# ABWÄGUNG ZU DEN BEHÖRDEN UND TÖBS

Zum Bebauungsplan 90 A „Freiflächenanlage PV“

Gemeinde Aldenhoven – Ortslage Aldenhoven

November 2023

## 5.2 Anlage

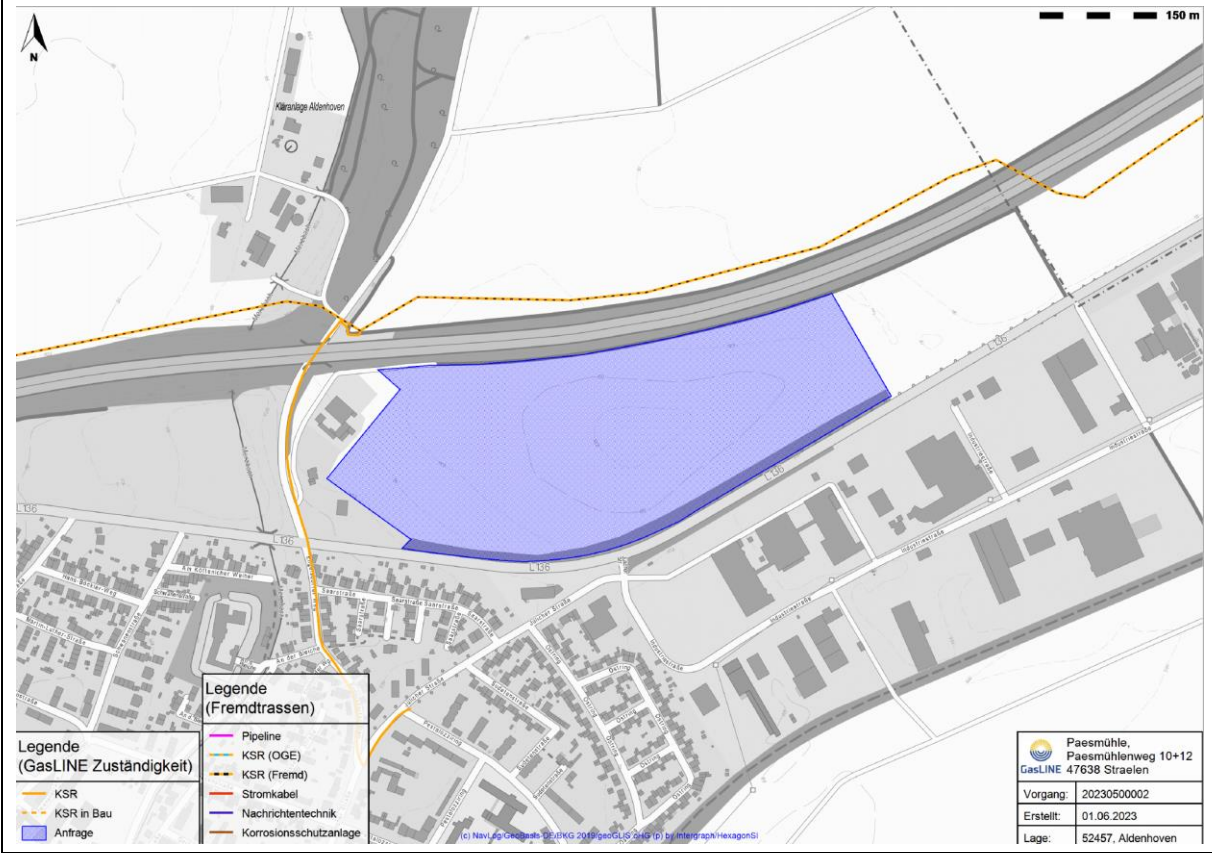
Stellungnahmen	Abwägungsvorschläge	Beschlussvor- schläge
5 ERFTVERBAND		
5.1 Mit Schreiben vom 31.05.2023		
<p>wie Sie aus dem beiliegenden Lageplan ersehen können, befinden sich im o.g. Plangebiet aktive oder inaktive Grundwassermessstellen des Landesgrundwasserdienstes. Aktive Grundwassermessstellen sind notwendige Instrumente der Gewässerunterhaltung nach § 91 Wasserhaushaltsgesetz. Daher sind ihre Zugänglichkeit und ihr Bestand dauerhaft zu wahren. Des Weiteren weisen wir darauf hin, dass inaktive Grundwassermessstellen, die nicht zurückgebaut und verfüllt worden sind, die Tragfähigkeit des Baugrundes beeinflussen können. Sollte innerhalb eines 200 m Korridors der Baumaßnahme eine Grundwassermessstelle liegen, dann ist zum Zwecke der Einweisung vor Beginn der Maßnahme mit dem entsprechenden Eigentümer der Grundwassermessstelle Kontakt aufzunehmen. Für weitergehende Informationen über die Grundwassermessstellen wenden Sie sich bitte an das Landesamt für Natur, Umwelt und Verbraucherschutz NRW, E-Mail: FB51- Grundwasser@lanuv.nrw.de. Grundwassermessstellen des Erftverbandes sind nicht betroffen.</p> <p>Abwassertechnische Leitungen und Anlagen des Erftverbandes sind durch die v. g. Maßnahme nicht betroffen. Daher bestehen aus wasserwirtschaftlicher Sicht seitens des Erftverbandes keine weiteren Bedenken.</p>	<p>Es werden Maßnahmen berücksichtigt, sodass der Zugang zu den Messeinrichtungen und die Nutzung dieser jederzeit gewährleistet werden kann.</p> <p>Der Hinweis wird zur Kenntnis genommen.</p>	<p>Die Stellungnahme wird zur Kenntnis genommen.</p>

Die Anlage wird zur Kenntnis genommen.

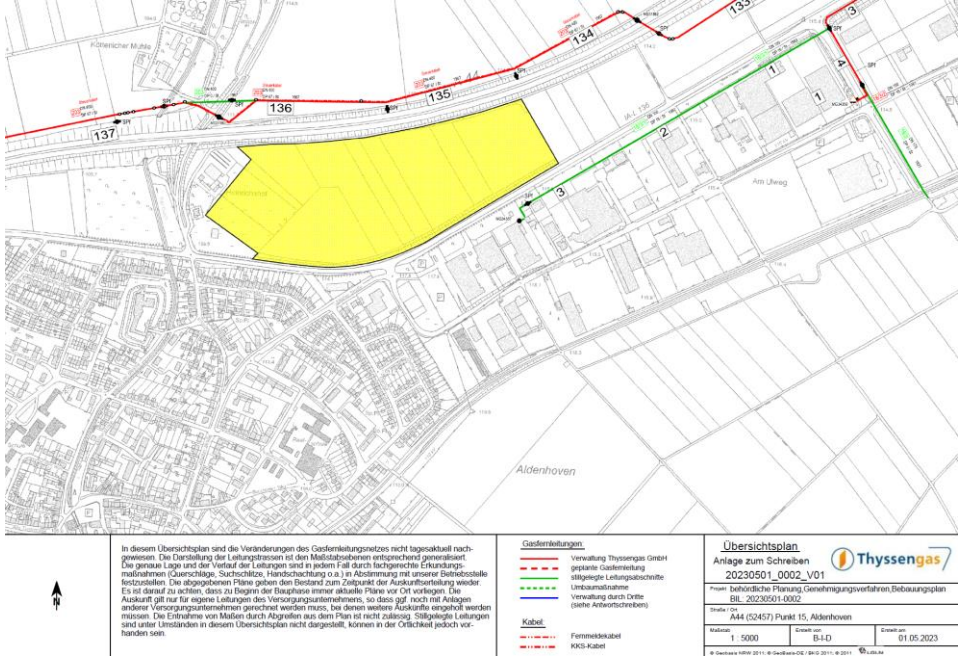
<p>10 LANDESBETRIEB STRAßENBAU NRW</p>		
<p>10.1 Mit Schreiben vom 10.05.2023</p>		
<p>vom Grundsatz her bestehen keine Bedenken. Weitere Ausführungen erhalten Sie im B-Plan-Verfahren. Ich weise darauf hin, dass bzgl. der Belange der A44 die Autobahn GmbH zu beteiligen ist.</p> <p>Es ist ein Abstand der Fotovoltaikanlagen von 20,0m zum äußeren Rand der Fahrbahn der Landestraße einzuhalten. Das Gebiet ist entsprechend einzufrieden.</p>	<p>Es werden keine Bedenken gegen die Planung geäußert.</p> <p>Die Autobahn GmbH wurde am Verfahren beteiligt (Vgl. Stellungnahme 3)</p> <p>Ein Abstand von min. 20 m wird eingehalten.</p>	<p>Die Stellungnahme wird zur Kenntnis genommen.</p>
